改善箇所説明図

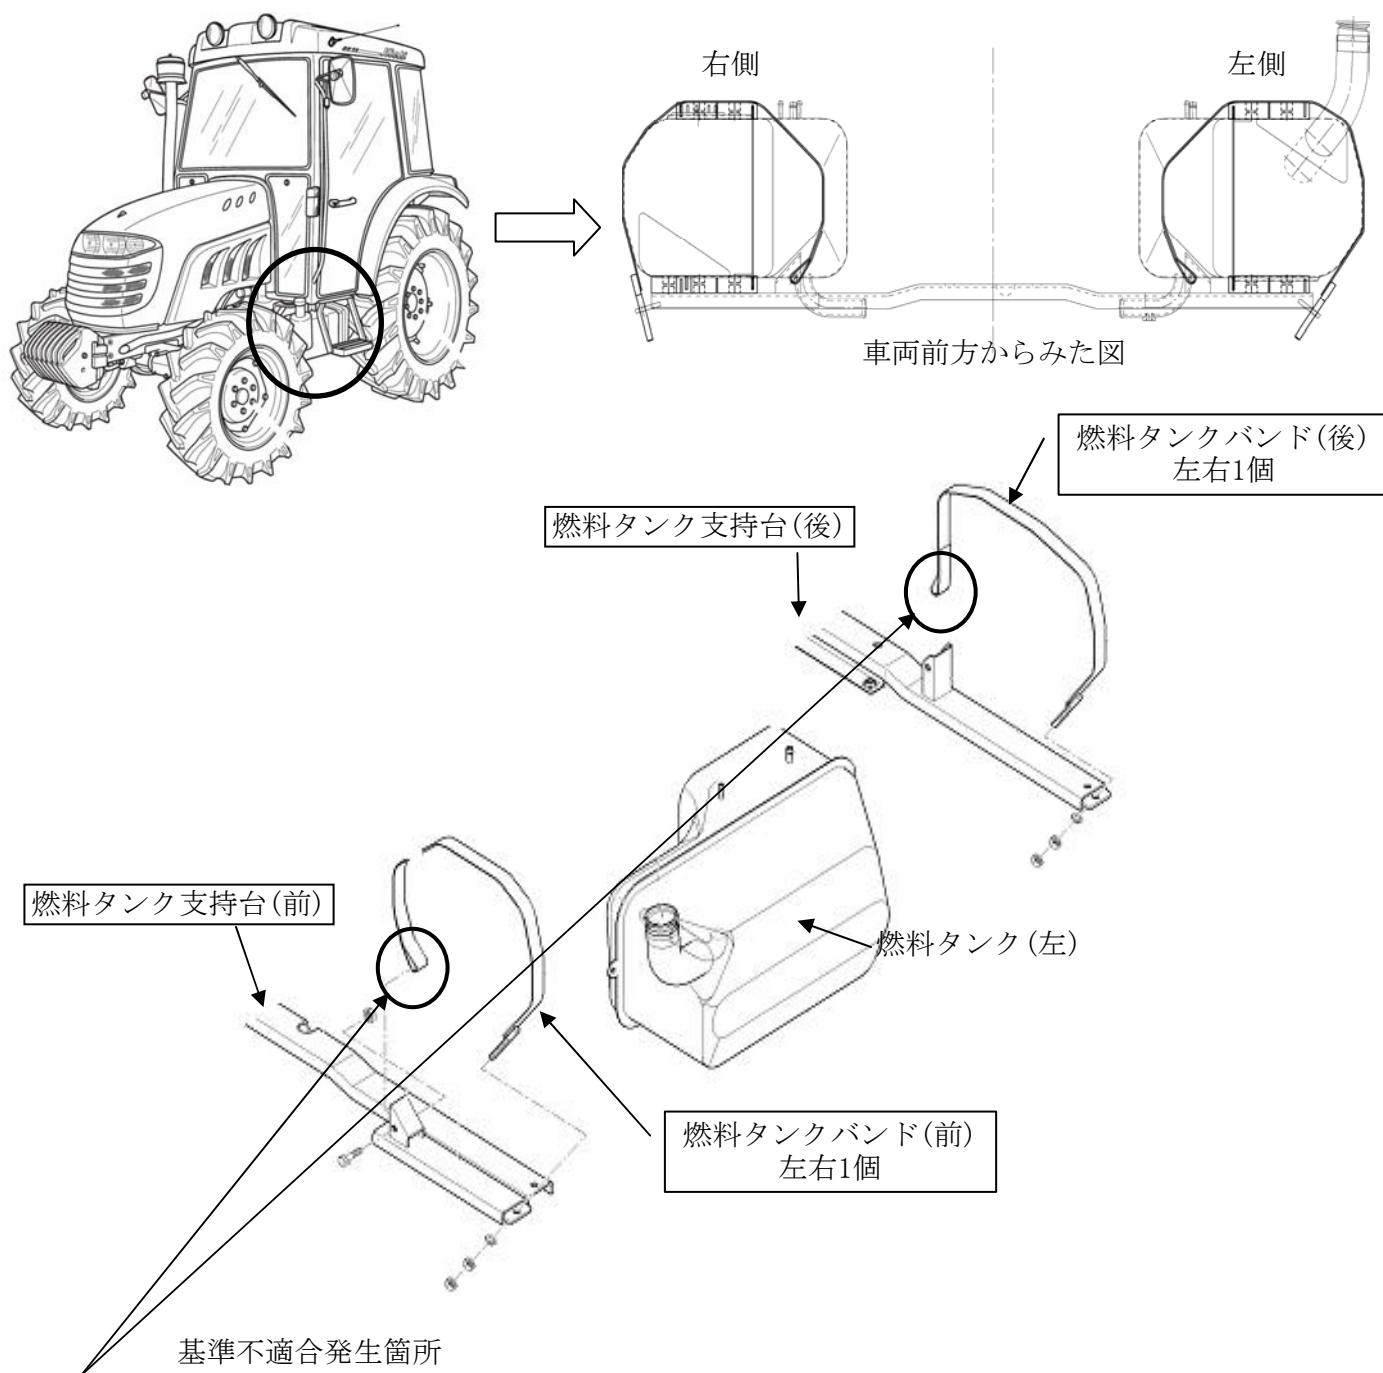
燃料タンクを車体に固定する燃料タンク・バンドの強度が不足しているため、走行時等の振動により当該バンドが破損することがある。そのため、走行中に燃料タンクが脱落するおそれがある。

改善の内容： 全車両, 燃料タンク・バンドおよび燃料タンク支持台を対策品と交換する。

識別： 燃料タンク・バンドを交換した後、固定するボルトに白色ペイントを塗布する。
